浜岡原発の耐震安全性を巡って

伊藤 通 玄*

* 静岡県地学会会長

図1 浜岡原子力発電所の設置配置図 ～中部電力(1993b)～

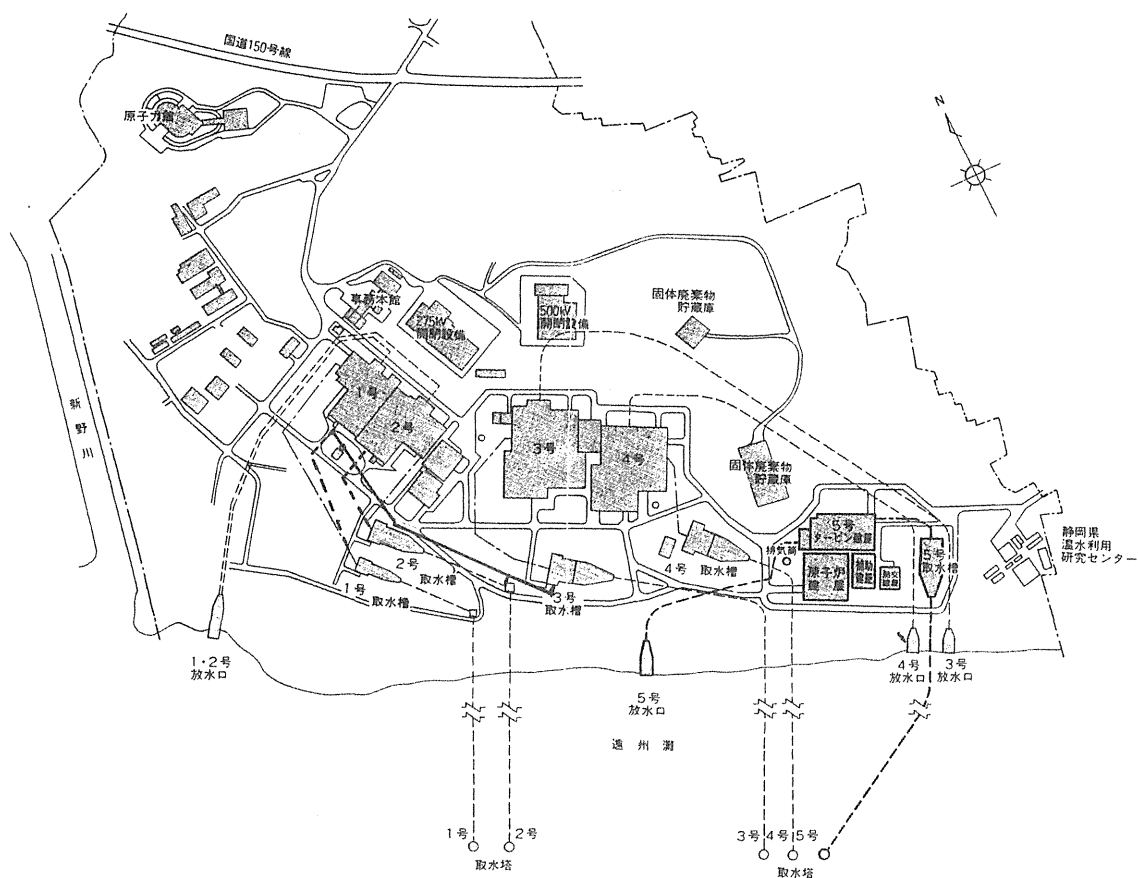
『止める』『冷やす』『閉じ込める』機能について 「特に地震時において、『止める』『冷やす』『閉じ込める』の機能を確保する重要な機器・建物などについては、これをAsクラスの施設として、およそ現実的ではないと考えられる限界的な地震においても、その機能を失わないよう設計する」と述べ、安全上の重要度に応じて機器・建物などを分類しているが、表3に含まれない機器・施設は岩盤上に設置されていないため、耐震安全性の見直しが必要である。これらのなかには、浜岡1・2号機の冷却系配管のように、「液体化の危険性がある」という指摘を受け、沖積砂層中から岩盤上に密かに移設されたものもある(図1)が、さらに移設を要するものがありそうである。高速増殖炉「もんじゅ」で発生したナトリウム漏れ事故の例を引くまでもなく、一見重要度が低いと思われる機器の安全性がシステム全体の安全性を脅かし、致命的な重大事故・過酷事故に発展することを銘記し、岩盤上に設

図3 伊豆大島近海地震の深度別応答スペクトル ～中部電力(1986)～
(1号機建屋西南西C地点の南北成分)

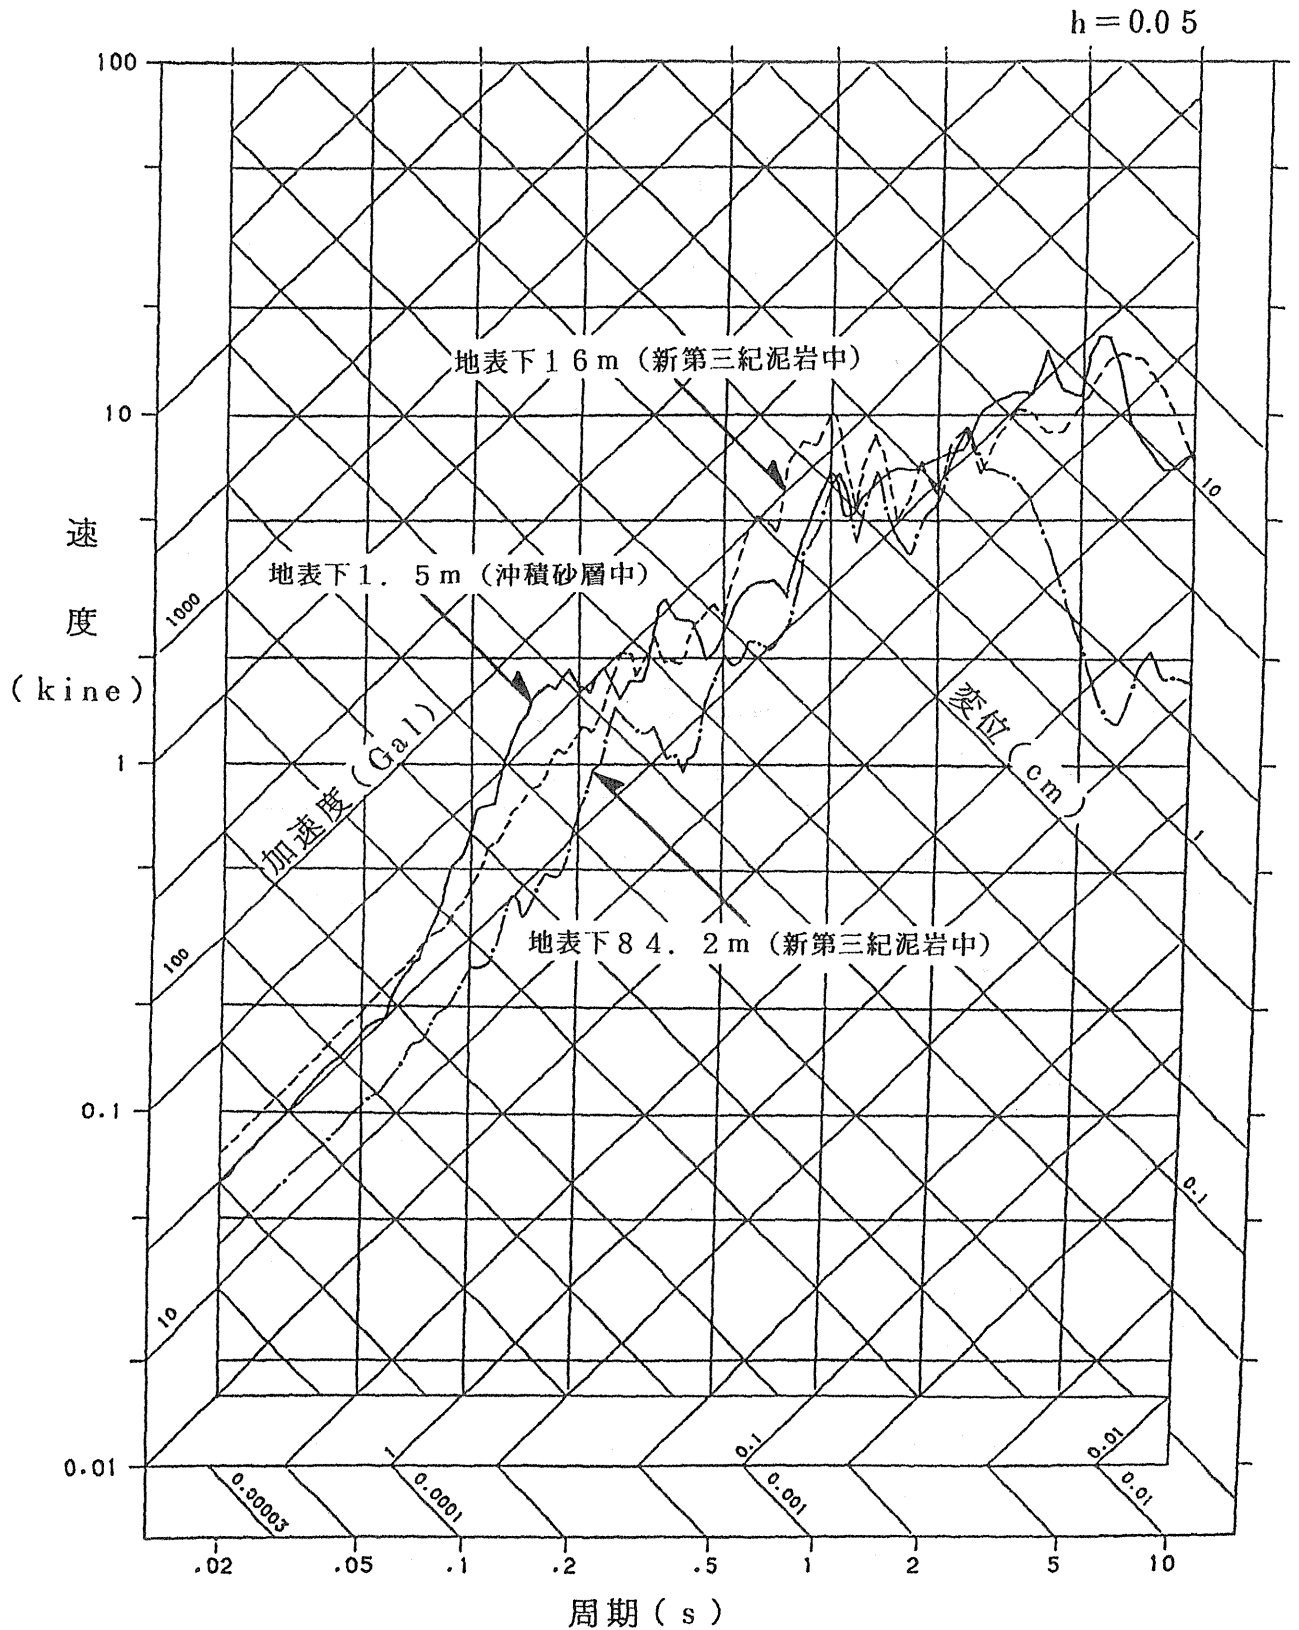
中部電力(1986)の添付資料には浜岡原発基盤岩の振動特性について特筆すべき資料(図3)が掲載されている。図3は浜岡1号機建屋中心から西南西約100mの地下16mの原発基盤(新第三紀泥岩)中の地震計、および地下1.5mの表層砂層(沖積海浜砂層)中の地震計がとらえた「1978年伊豆大島近海地震」(M=7.0, 震央距離約102km)の応答スペクトルである。この図が示すように、中部電力(株)が強固な岩盤と主張する浜岡原発基盤の卓越周期は沖積砂泥層(3種地盤)並みの1秒付近にあり、最大加速度は約65ガルを示している。

これに対し、地下1.5mの沖積砂層の卓越周期は洪積砂礫層(2種地盤)並みの0.15秒付近にあり、最大加速度は原発基盤(新第三紀泥岩)とほとんど変わらない。つまり、浜岡原発基盤の地震に対する応答は3種地盤(沖積砂泥層)並みであり、資源エネルギー庁(1995)や中部電力(株)が盛んに宣伝する「岩盤での揺れは表層地盤の2分の1から3分の1程度」という説明が浜岡原発の基盤では全く成立していないことを示している。

岩盤上に直接建設について 「原子力発電所の重要な機器・建物等は、地震による揺れが小さい堅い岩盤の上に直接固定」と述べているが、すでに述べたように浜岡原発の基盤は約400万年前（新第三紀後期）の脆弱な泥岩勝ち互層であり、地震波（S波）速度は秒速0.9km以下という亀裂の多い軟岩である。その象徴的な特性は、すでに述べた浜岡原発1号機付近の原発基盤（地下16m）および表層砂層（地下1.5m）に設置された地震計の応答スペクトルに見事に示されている（図3）。すなわち、約400万年前（第三紀後期）に堆積し、充分固結しているはずの第三紀泥岩層が周期約1秒の長周期で最大加速度（65ガル）を示し、僅か数千年前に堆積した未固結の表層砂層が周期約0.15秒の短周期でほぼ同じ最大加速度を示している。

浜岡原発の基盤が真に強固な岩盤であるならば、周期1秒という長周期で最大加速度が記録されるはずはなく、増幅率が大きいはずの表層砂層と同じ最大加速度が記録されるはずもない。この記録が示す明白な事実は、浜岡原発の基盤は表層砂層並みの軟弱地盤であって、しばしば強調される「岩盤の揺れは表層地盤の揺れの1/2～1/3程度」が浜岡原発基盤では全く成立していないことである。

図4 浜岡原発敷地のH断層系(標高-13.5mの水平断面) ~中部電力(1986)~

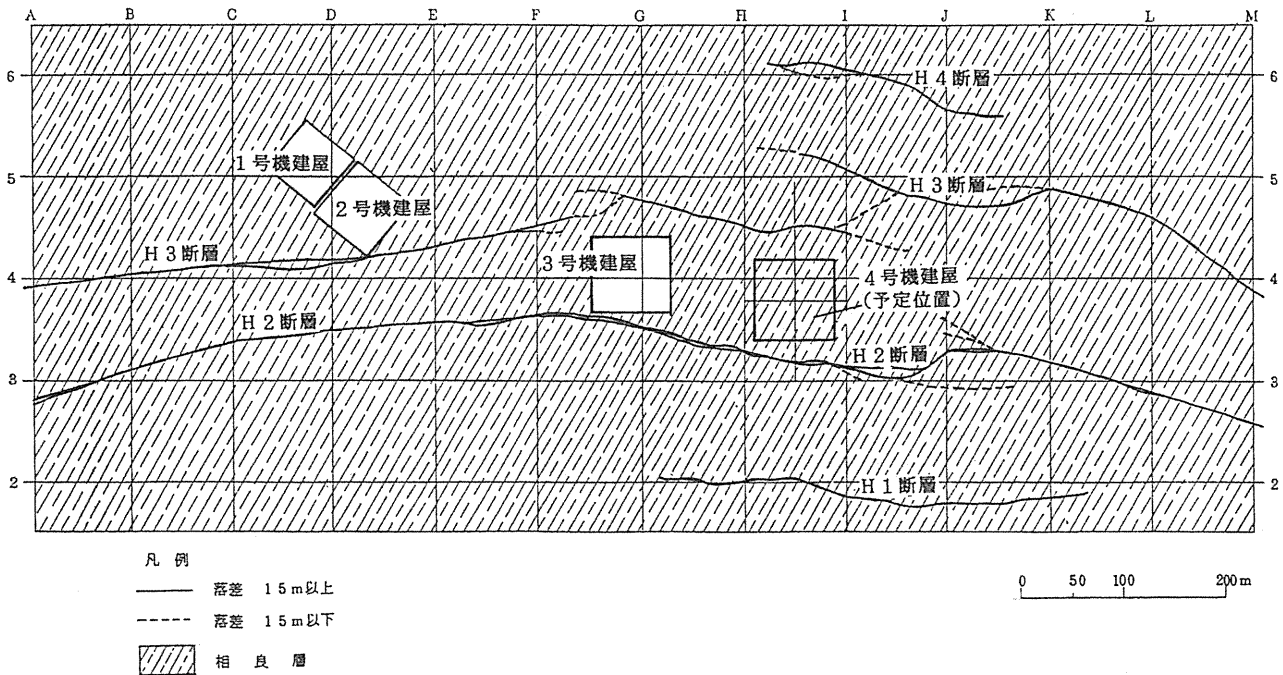
浜岡原発の基盤「比木互層」には大小様々な断層群が知られている。それらのうち、海岸線にほぼ平行に分布する連続性の良い4本の断層系(図4)が注目され、内2本(H2, H3)は水平方向に1.2km以上、垂直方向に230m(H2)~280m(H3)以上連続することが確認されている。そのほかにも、H断層系ほどの連続性はないが、長さ数m~数10m、落差数m以下の小断層が多数存在し、それらのなかには断層面が癒着した正断層・逆断層、断層面が開離した正断層・逆断層のほか、開離型の水平移動断層も認められる。H断層系と多数認められる小断層の関係は図5のような関係を示している。

中部電力（1986）ではH断層系の特徴について、(1)北西—南東ないし西北西—東南東の走向（断層面と水平面との交線方向）を示し、60ないし80度南西方向に傾斜している。(2)断層面の引摺り痕が傾斜方向に多く見られる。(3)塑性変形を伴っている。(4)断層内には落差の小さい小断層が付随したり、砕屑物が落ち込んでいたりする。などを指摘し、H断層系は「比木互層の末固結時の海底地滑りなどで生じたか、堆積後の地下深くで塑性変形を起こしたもの」と推定し、最近の活動性を否定している。その根拠として、H2断層が約1.1万年前の炭化木片を含む沖積層に変位を与えていない事実を挙げ、H2断層と同じ環境で形成されたと推定される他のH断層も約1万年以降は活動していないとしている。

約6万年前に堆積したと推定される海浜礫層に最大落差7mの垂直変位をあたえている(表2, 図6)。したがって、H断層系が約1万年以降活動していないとしても、それをもって今後も活動しないとは断定できないであろう。
